Re: Fwd: RE: SOLICITAÇÃO DE ESCLARECIMENTO - LICITAÇÃO CP 90032/2025 TERMINAL METROPOLITANO DE SANTA LUZIA

No que se refere ao processo licitatório do Terminal Metropolitano do MOVE – Sede, informamos que foi recebida solicitação de esclarecimento, a qual segue transcrita no corpo deste e-mail, acerca do item 7.1 da planilha orçamentária.

Imagem 01: Notas do Projeto - 001-SIT-EMC-F01\_04-R00 (Em anexo).

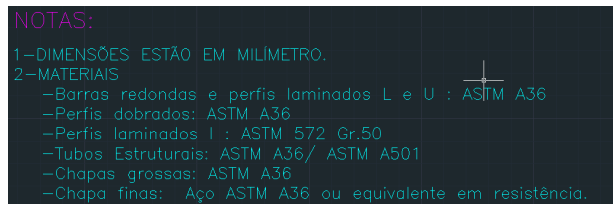
Após reanálise do referido item, com base no confronto com o projeto de cobertura, constatou-se que o código indicado não corresponde à descrição do item, conforme a referência SEINFRA, situação esta evidenciada nas imagens:

O preço de perfil laminado e soldado é mais barato que perfis tubulares, onde o preço fica mais caro devido a espessura do material constante do projeto. Quanto mais fino, mai caro.

A resposta da CPL não atende o que consta do projeto.

Em consulta ao consultor Hildan de Godoi responsável técnico pela coordenação de desenvolvimento do projeto do Terminal do Move, sobre as solicitações de esclarecimentos, o mesmo informou que o código inserido na planilha SEINFRA está correto, sendo necessário somente realizar a correção na descrição do item retirando a menção a "perfis tubulares".
